◉단양군 고시 제2022-97호

매포자원순환 농공단지 실시계획(변경)승인 고시

< 토지이용계획도(변경) >

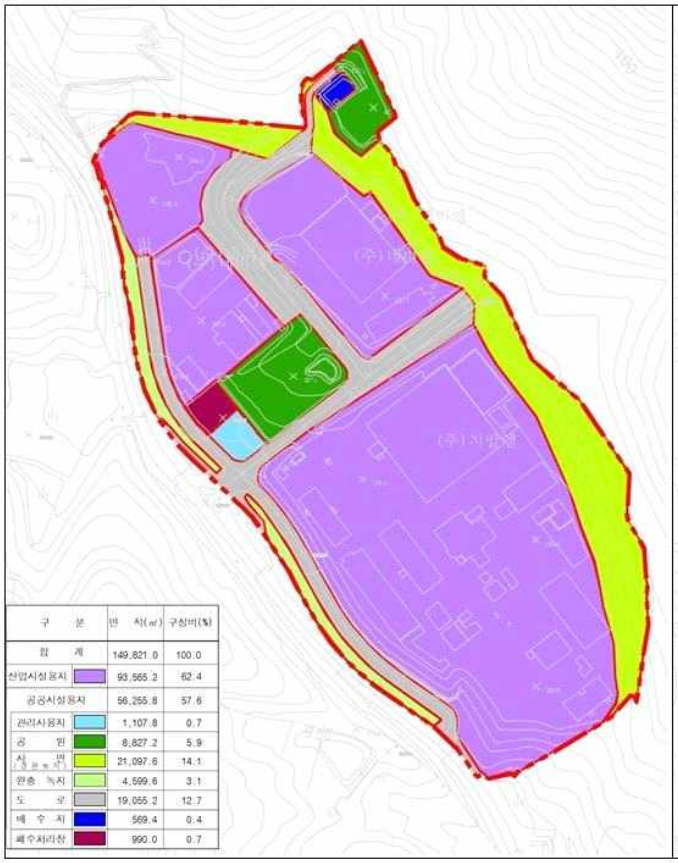
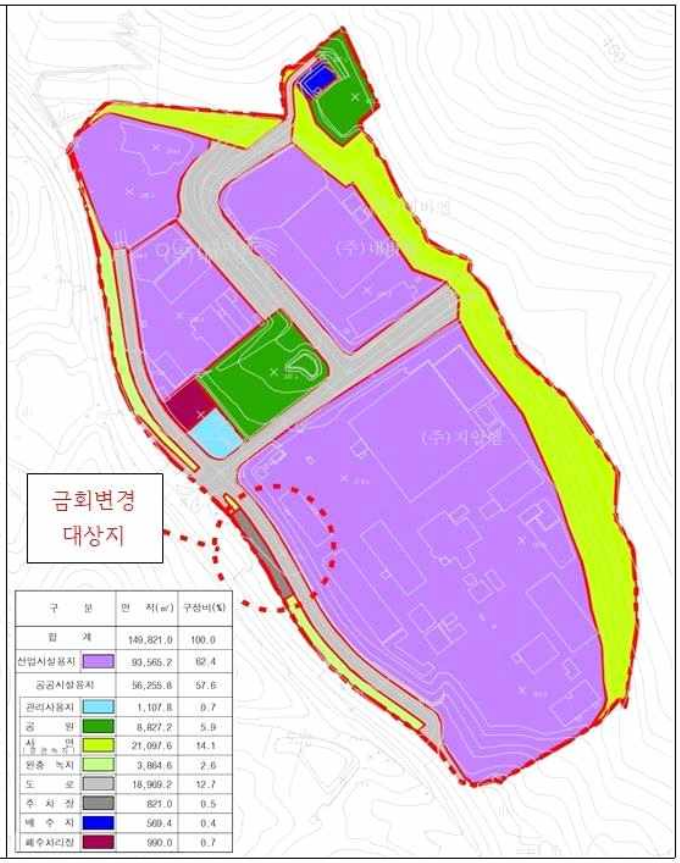
1. 농공단지의 명칭, 위치 및 면적 (변경없음)
   ○ 명 칭 : 매포자원순환 농공단지
   ○ 위 치 : 단양군 매포읍 상괴리 119번지 일원
   ○ 면 적 : 149,821㎡
2. 농공단지 개발사업의 시행자 : 단양군수 (변경없음)
3. 농공단지의 개발기간 및 방법
   ○ 개발기간 : 당초 - 2004년 ~ 2010년
   변경 - 2004년 ~ 2022년 (준공된 농공단지 내 실시계획 변경)
   ○ 시행방법 : 공영개발
4. 주요 변경내용
   ○ 농공단지 내 주차시설이 부족한 관계로 입주사업 종사자와 이용객을 위한 주차장 시설 계획이 필요
   ○ 매포자원순환 농공단지 내 토지이용계획 일부 변경

- 연장 : 변경없음
- 면적 : 7,031.3㎡ → 6,945.3㎡ (감 86㎡)
- 사유 : 단지 내 부족한 주차시설 확보하기 위하여 중로3-3의 면적 일부를 주차장시설로 편입

- 면적 : 821.0㎡ (증 821.0㎡)
- 사유 : 단지 내 부족한 주차시설 확보하기 위하여 주차장 신설

- 면적 : 2,381.8㎡ → 1,646.8㎡ (감 735㎡)
- 사유 : 단지 내 부족한 주차시설 확보하기 위해 완충녹지 일부를 변경
